改善箇所説明図

トランクリッドハーネス
スクロールチューブ

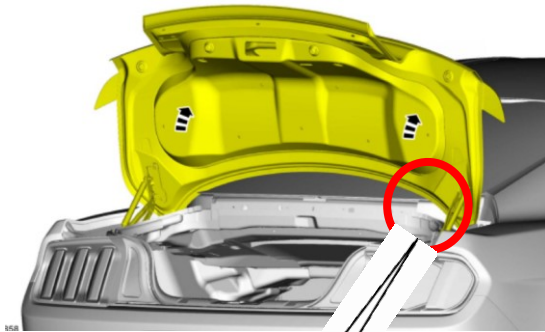
- ① リヤビューカメラにおいて、製造工程が不適切なため端子がカメラ内部のプリント基板に正しくはんだ付けされておらず、接触不良となっているものがある。そのため、通電性が不十分となり断続的に映像が映らなくなり、後退時に衝突するおそれがある。
- ② トランクリッド内に配策されているリヤビューカメラの配線において、取付位置及び硬質スクロールチューブの材質の選定が不適切なため、デッキリッド開閉により硬質スクロールチューブ内と内部配線が擦れ合い、断線することがある。そのため、リヤビューカメラの映像が映らなくなり、後退時に衝突するおそれがある。

- ① 全車両、リヤビューカメラの部品番号を確認し、不具合対象であれば良品に交換する。
- ② 全車両、トランクリッドハーネスを点検し配策変更を行う。必要に応じハーネス交換またはジャンパハーネスを取り付ける。
